Endring:

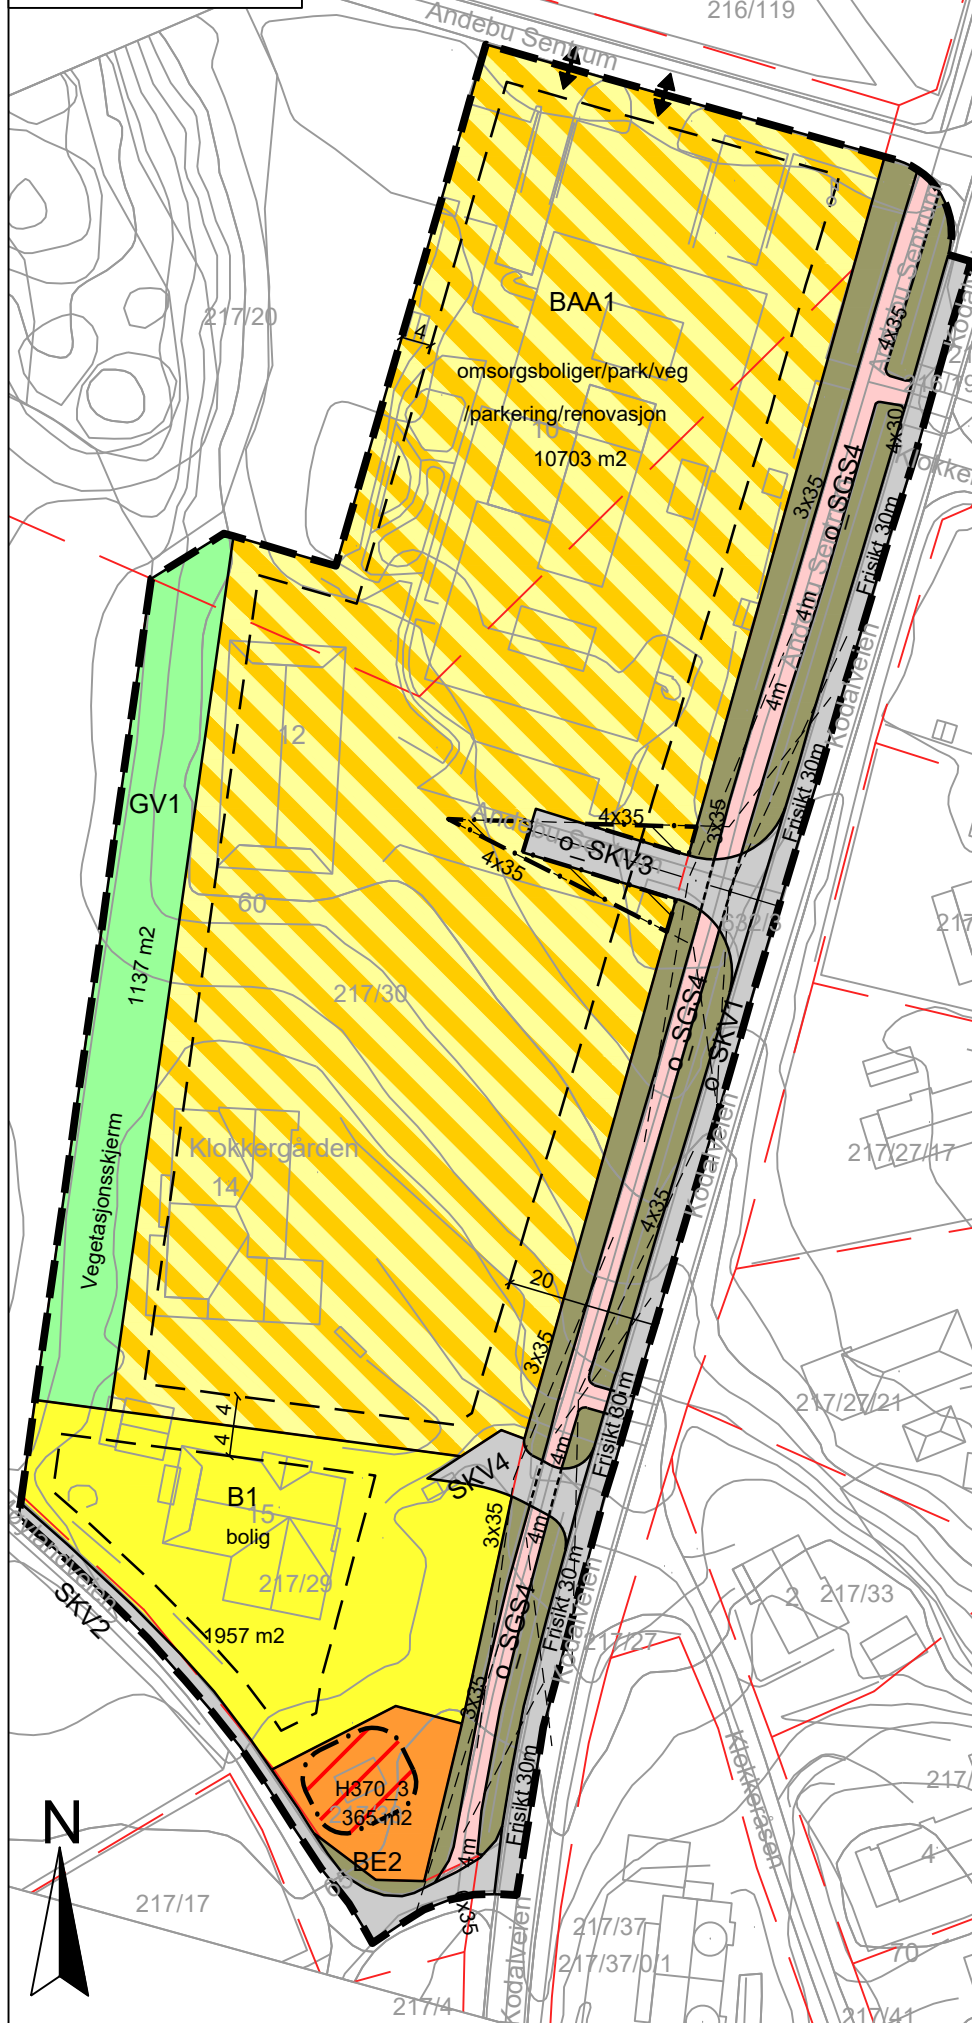
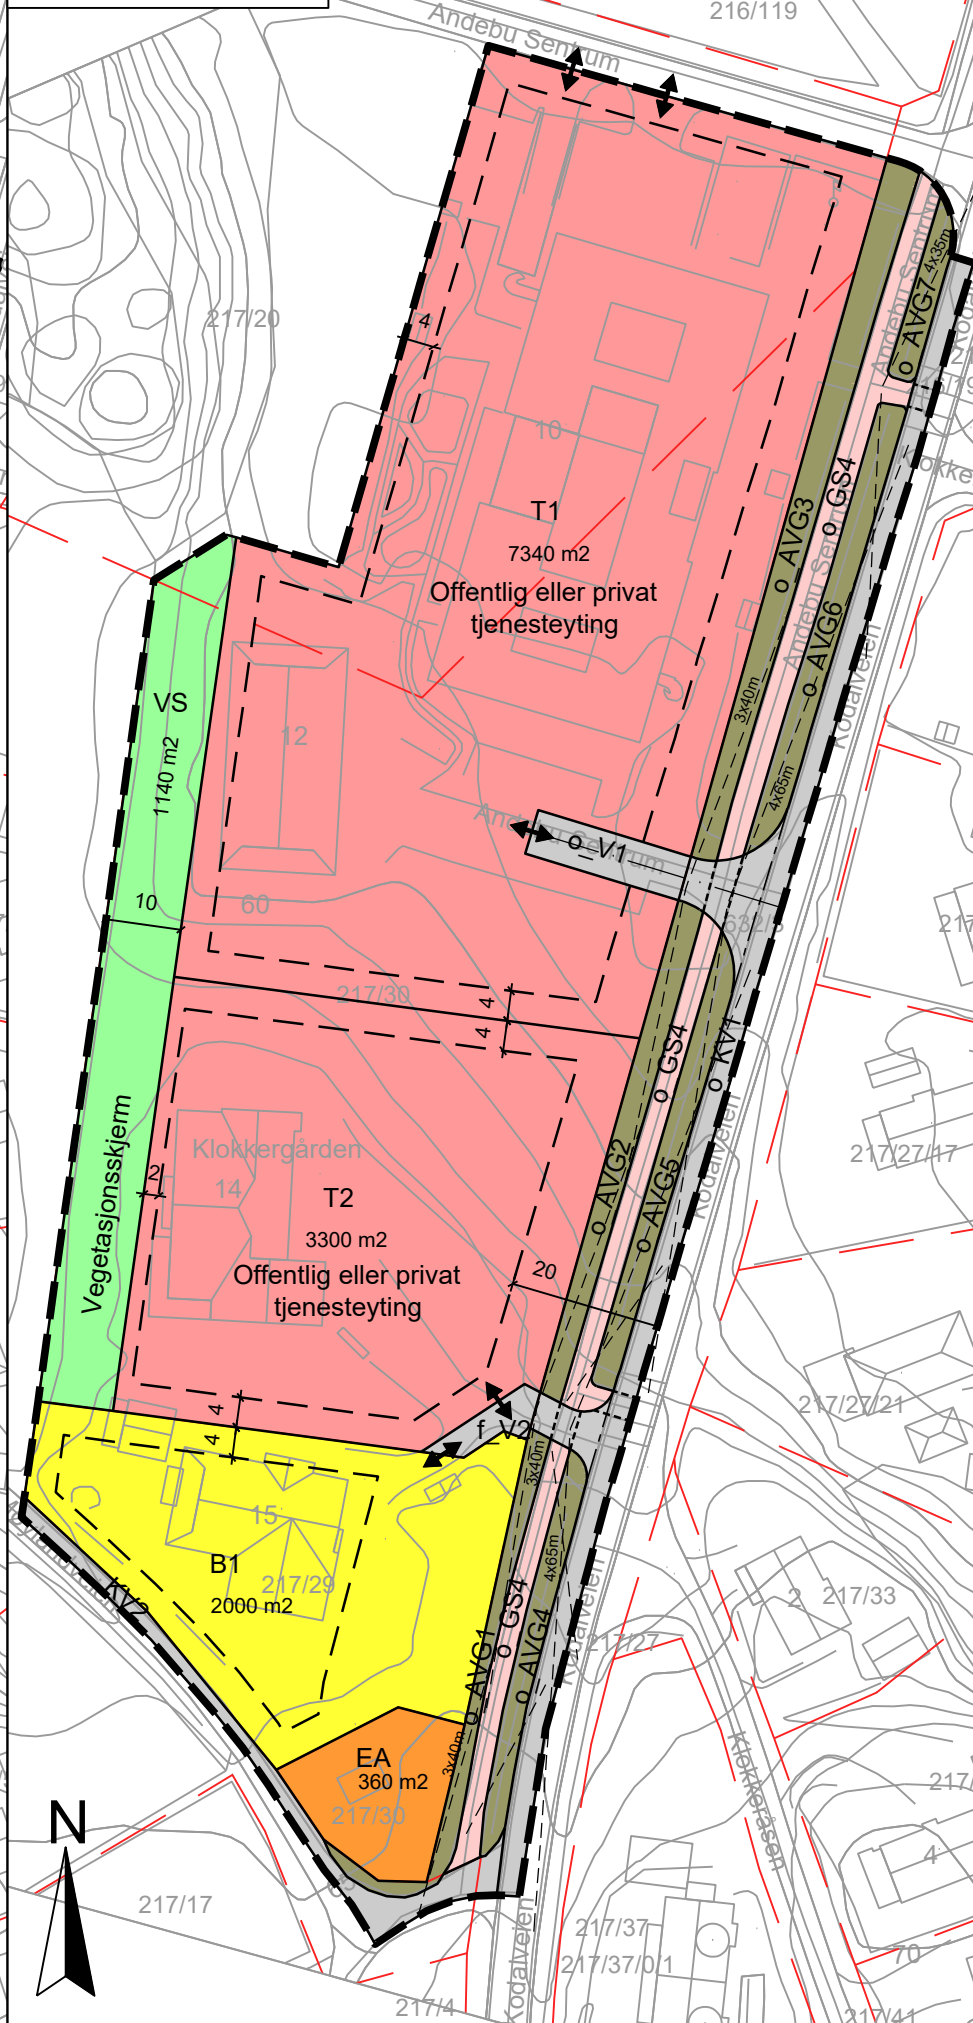
1. Oppdatert feltnavn iht. KMDs liste revidert 18.11.2021
2. Redusert størrelse på området BAA1, og inndelt i nye omregulerte områder til T1-2
3. Lagt inn nye tomtegrenser
4. Endret byggegrense mot vegetasjonsskjerm for T2 og tilpasset nye tomtegrenser
5. Det er lagt inn eksisterende avkjørseler i nord og f_V2 er flyttet slik at avkjørselen til Møylandsenteret fra Kodalveien er plassert iht. reell plassering
6. Endret arealer slik at de samsvarer med endrede størrelser
7. Endret frisiktlinjer
8. Fjernet faresone for høyspent
9. Legge inn feltnavn for annen veggrunn (AVG)
